# ENQUETE PUBLIQUE

relative à la demande d'autorisation présentée, au titre des articles L.214-1 à L.214-6 du code de l'environnement, par le Syndicat Mixte Interrégional d'Aménagement des Dignes du Delta du Rhône et de la Mer (SYMADREM) concernant le projet de création d'une digue à l'ouest du remblai ferroviaire entre Tarascon et Arles, les travaux de mise en transparence du remblai et les mesures associées

## RAPPORT

## COMMISSION d'ENQUETE

Figure 3 : Localisation des différentes composantes du projet

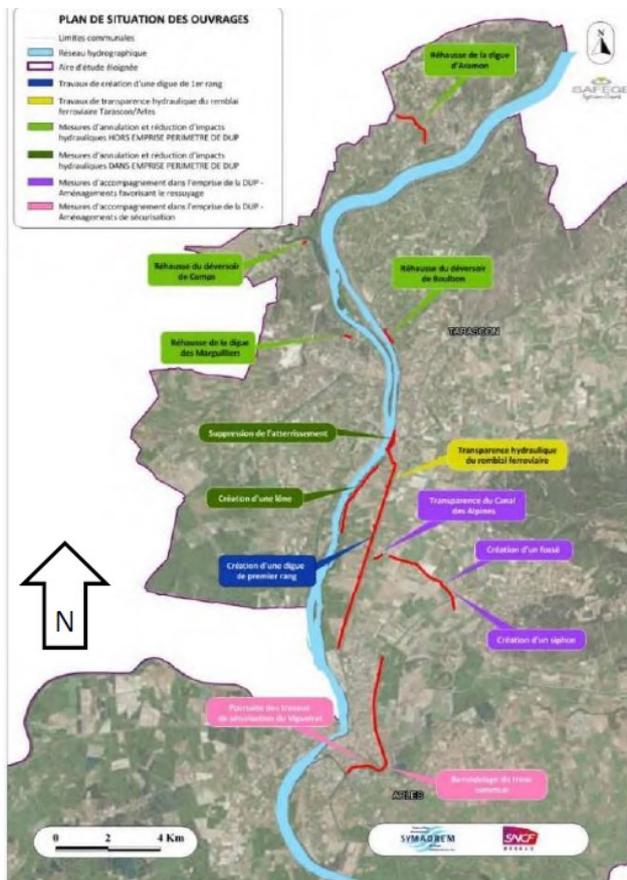
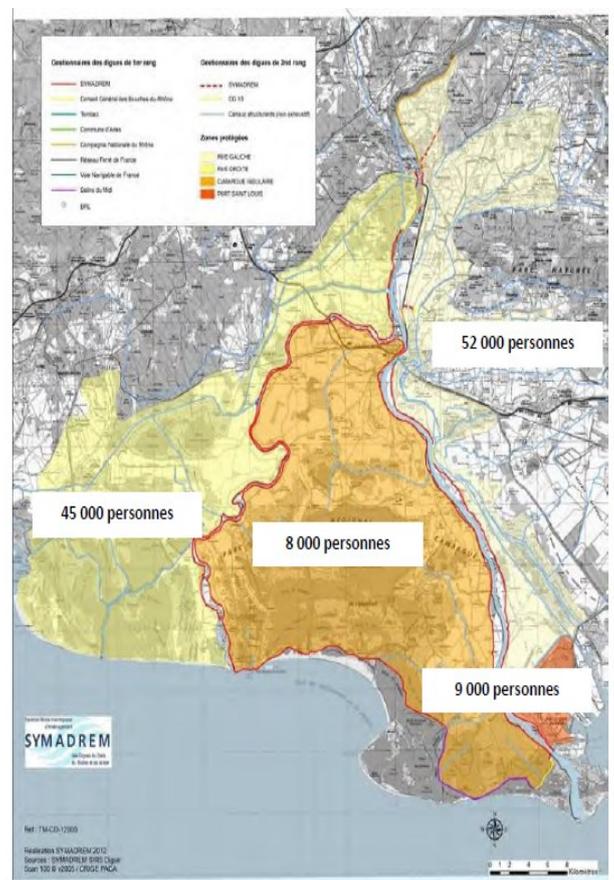
Le dossier n'indique pas cependant les dangers encourus par les populations vivant en dehors de ces plaines, mais qui sont pourtant localisées sur les cartes ci-dessous :

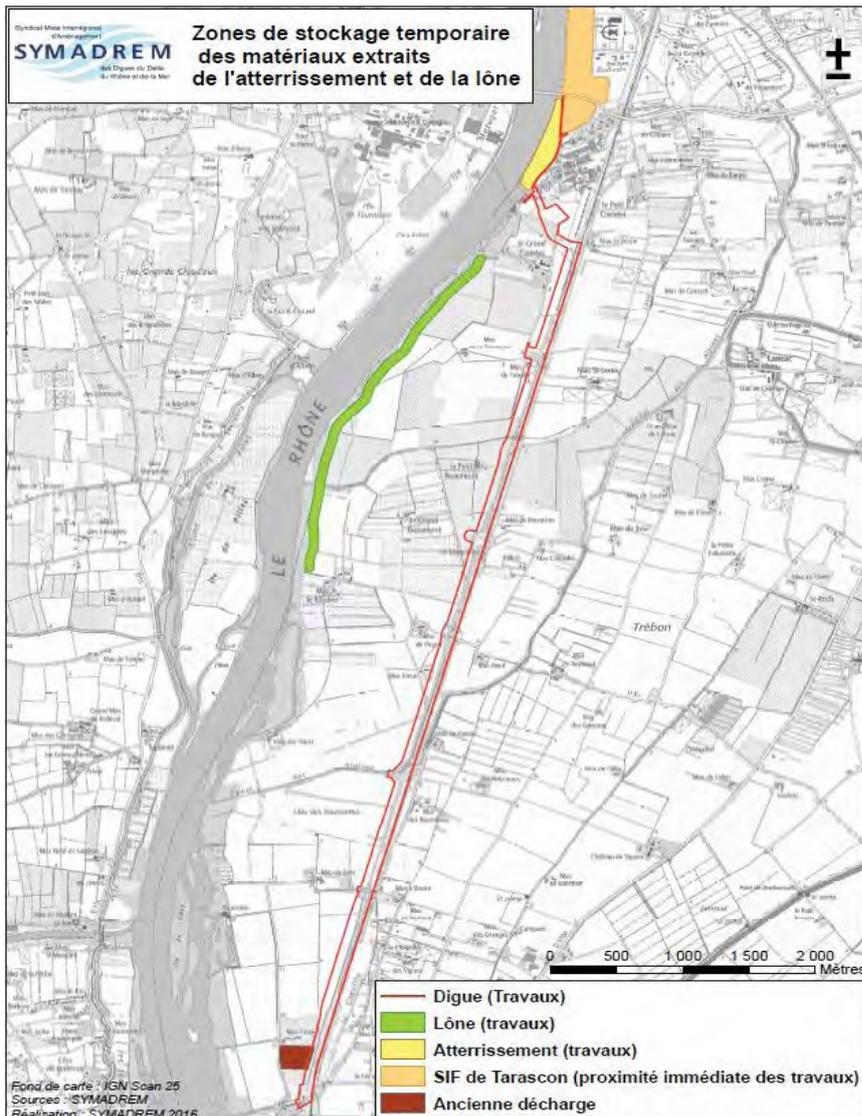
A propos de la suppression de l'atterrissement au droit de l'usine « *Fibres excellence* », l'(AE) avait recommandé « *de préciser les mesures de réduction spécifiques des risques d'entraînement accidentel des matières en suspension dans le Rhône pendant les travaux de suppression de l'atterrissement [;] de préciser la localisation des aires de stockage des matériaux et de prendre toutes les mesures nécessaires pour s'assurer de la qualité des matériaux déposés et de l'étanchéité des sites pour éviter une pollution des milieux aquatiques et d'en prévoir la remise en état après usage* ».

Le complément apporté est que les eaux de ruissellement seront collectées et traitées avant rejet dans le milieu.

Limnigramme crue 1856 (source Maurice Pardé)

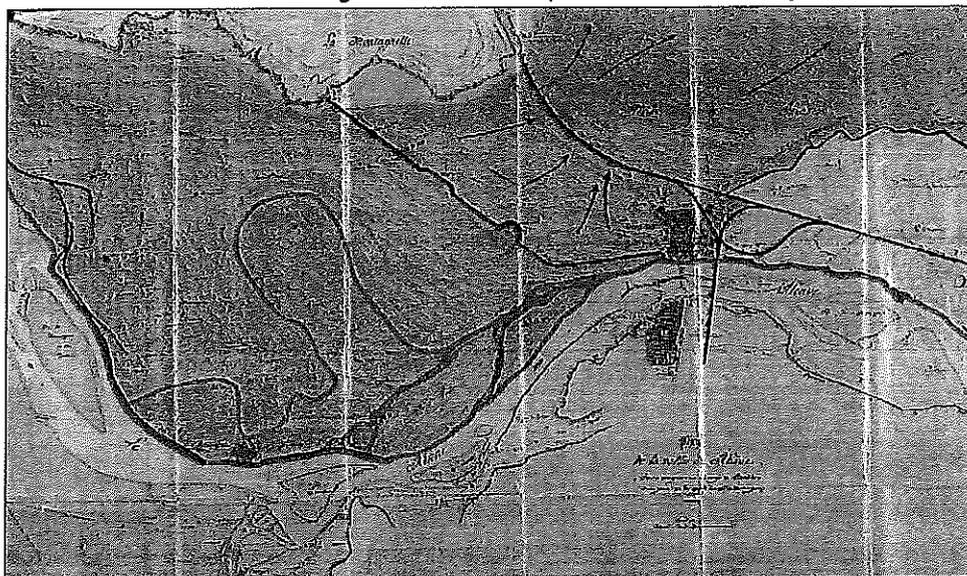
08/12/2017 M. ARNAUD Eric – Président du Collectif d'Associations RHONE-AVAL (suite)

REPONSE du SYMADREM (suite)

**Modélisation CNR et EGIS de la crue de décembre 2003  
avec brèches et sans brèches (état initial 2008 après mise à la cote rive droite)**

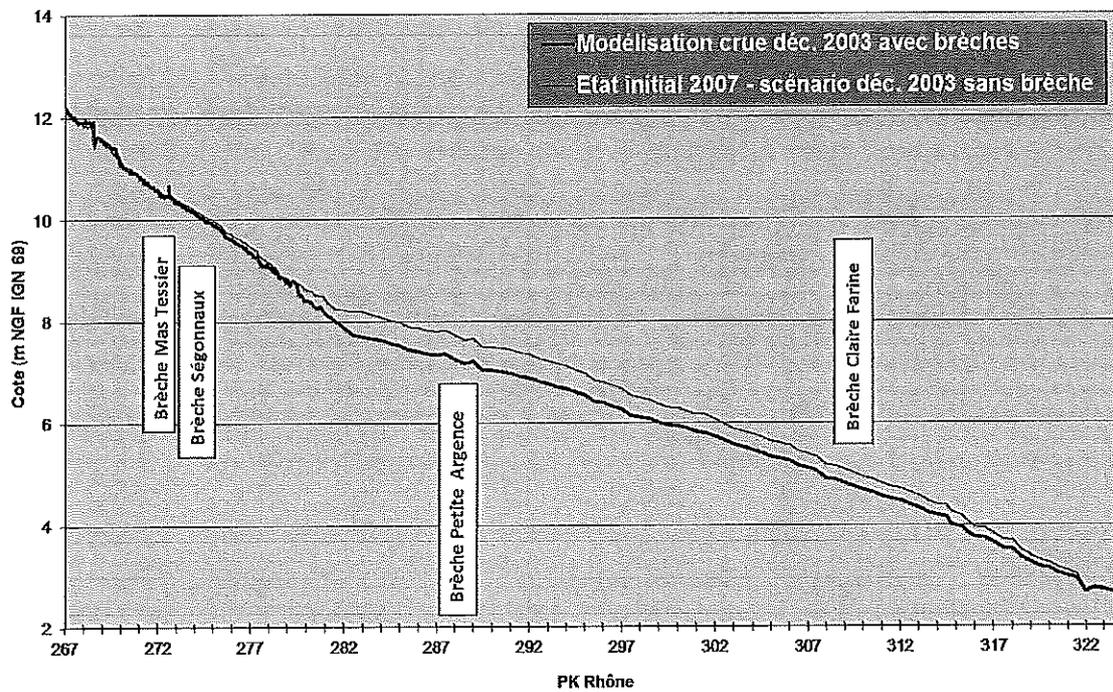
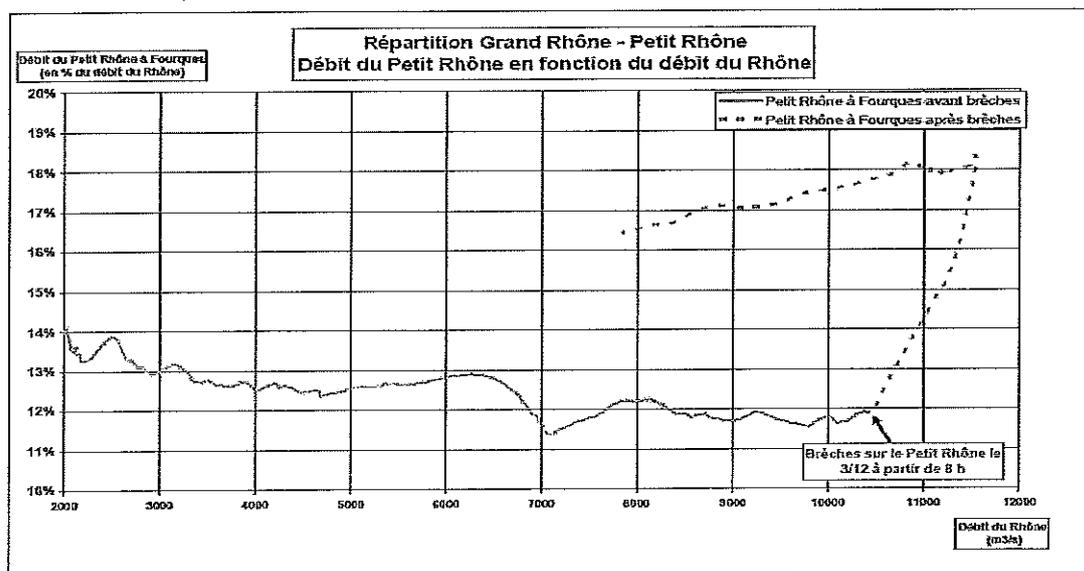
08/12/2017 M. ARNAUD Eric – Président du Collectif d'Associations RHONE-AVAL (suite)

En décembre 2003, aucune brèche n'a été déplorée en amont de Beaucaire/Tarascon. Le débit de pointe de la crue a été estimé par la conférence de consensus à 11 500 m<sup>3</sup>/s. Le niveau atteint en traversée de Beaucaire/Tarascon a été de 11,68 m NGF au pont de Beaucaire (PK 267.7) soit 25 cm de plus qu'en mai 1856 et 11,33 m NGF à la station de référence de Beaucaire/Tarascon (PK 269,6). 4 brèches se sont produites : 2 brèches sur le Tronçon Tarascon-Arles et 2 brèches sur le Petit Rhône. La figure ci-dessous extraite du programme de sécurisation du SYMADREM (p 98) montre la ligne d'eau observée réellement en décembre 2003 (trait bleu) et la ligne d'eau qui aurait été observée en l'absence de brèches dans le système (en rouge).

La figure extraite de l'étude de calage réalisée par la CNR pour le SYMADREM, montre la répartition des débits entre le Petit Rhône et le Grand Rhône pendant la crue de décembre 2003.

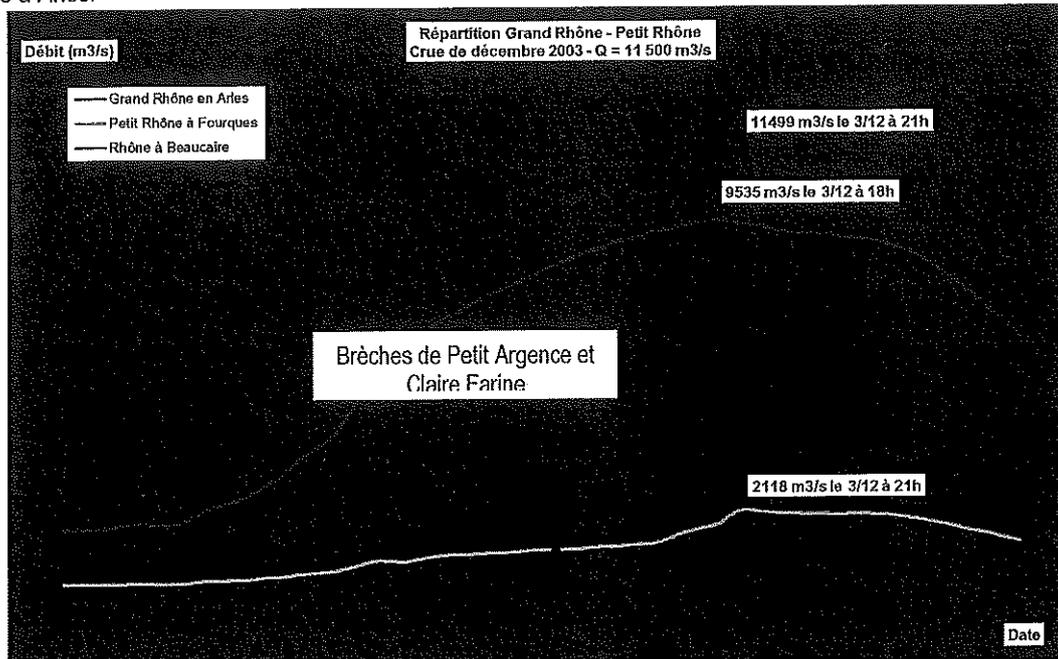
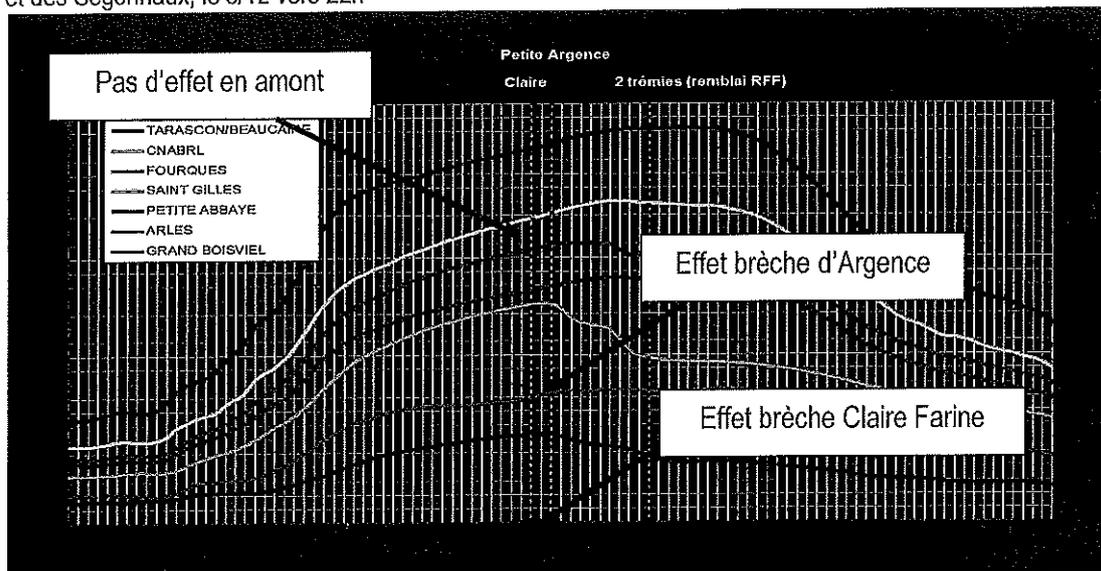
08/12/2017 M. ARNAUD Eric – Président du Collectif d'Associations RHONE-AVAL (suite)

La figure ci-dessous montre les débits calculés par la CNR sur le Rhône à Beaucaire, sur le Petit Rhône à Fourques et sur le Grand Rhône à Arles.

Ces trois figures permettent de voir l'appel de débit vers le Petit Rhône causé par les brèches sur le Petit Rhône et la modification de la répartition Petit Rhône/Grand Rhône. Avant l'apparition des brèches, la répartition entre le Petit Rhône et le Grand Rhône est de 12 et 88 %. Après l'apparition des brèches sur le Petit Rhône, les niveaux dans le Petit Rhône « plafonnent » dus à l'effet des brèches alors que ceux en amont continuent d'augmenter. La pente d'écoulement du Rhône vers le Petit Rhône augmente sensiblement et engendre un appel de débit sur le Petit Rhône modifiant la répartition entre le Petit Rhône et le Grand Rhône. Elle passe de 12/88 à 18/82. Ainsi, le débit de pointe sur le Petit Rhône en l'absence de brèches dans le système aurait été de 1 378 m<sup>3</sup>/s (source CNR) alors qu'il a été supérieur à 2100 m<sup>3</sup>/s en décembre 2003.
